许昌市中心医院
数字减影血管造影机应用项目
环境影响报告表
(报批版)

许昌市中心医院数字减影血管造影机应用项目 环境影响报告表技术审查意见修改说明

环境影响报告表技术审查意见修改说明

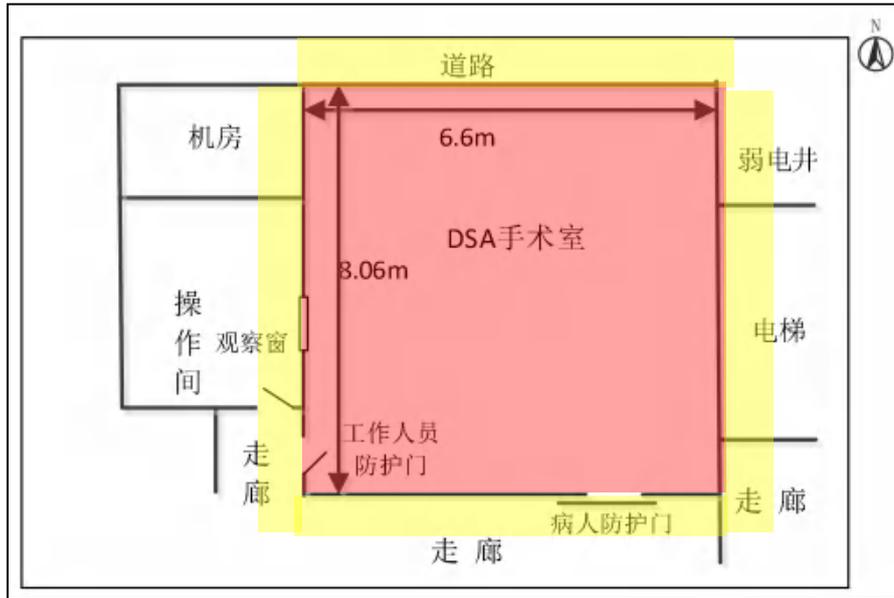
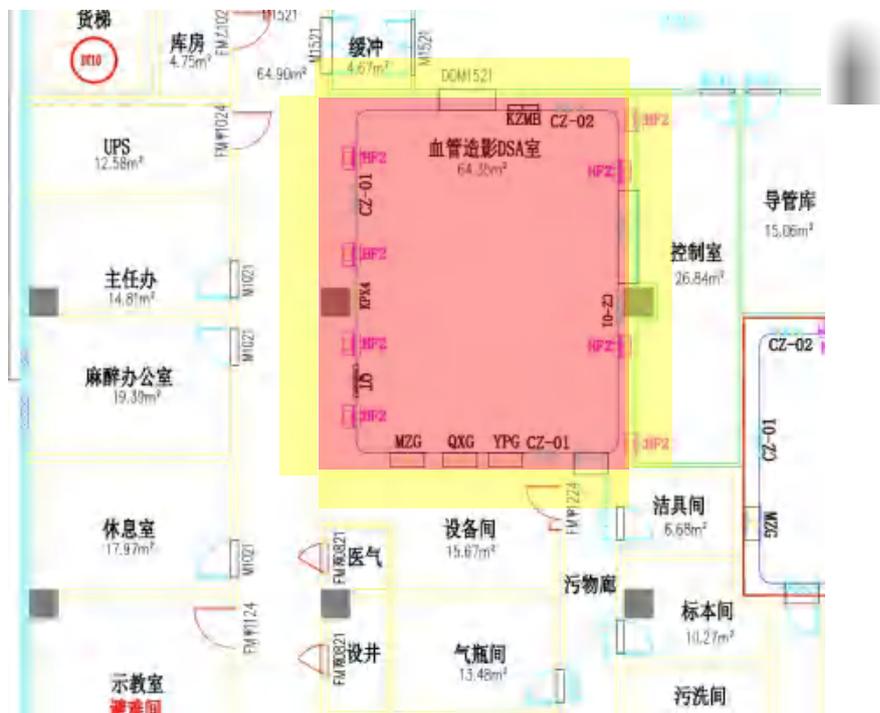
序号	技术审查意见	修改说明
1	完善公共卫生医疗中心院区医疗综合楼手术中心 DSA 机房平面布置图，明确病人进出铅防护门、污物通道铅防护门位置，核实是否设置工作人员进出铅门。	已完善公共卫生医疗中心院区医疗综合楼手术中心 DSA 机房平面布置图，并明确病人进出铅防护门、污物通道铅防护门位置，已核实未设置工作人员进出铅门，详见 P14。
2	细化 DSA 机房周边环境描述，补充机房所在建筑与评价范围内主要建筑的方位、距离。	已细化 DSA 机房周边环境描述，补充机房所在建筑与评价范围内主要建筑的方位、距离，详见 P20。
3	细化铅玻璃、铅防护门与墙体的搭接方式，确保有效搭接减少射线泄露；补充各 DSA 机房紧急停机按钮位置、数量。	已细化铅玻璃、铅防护门与墙体的搭接方式，确保有效搭接减少射线泄露，详见 P38；已补充各 DSA 机房紧急停机按钮位置、数量，详见 P39。
4	核实 150kV/1250mA DSA 正常工况下两种工作模式（透视、摄影）的管电压、管电流范围。	已核实了核实 150kV/1250mA DSA 正常工况下两种工作模式（透视、摄影）的管电压、管电流范围，均是按照正常工况下保守估算的，详见 P42。
5	两台 DSA 透视模式下第一手术位、第二手术位、医生手部的剂量率计算结果均相同，评价应予以核实；同时细化医院介入中心辐射工作人员管理、分组情况，完善年附加照射剂量估算。	已核实两台 DSA 透视模式下第一手术位、第二手术位、医生手部的剂量率计算结果，屏蔽防护与距离相同，所以计算结果相同；并细化了医院介入中心辐射工作人员管理、分组情况，完善了年附加照射剂量估算，详见 P59-P61。
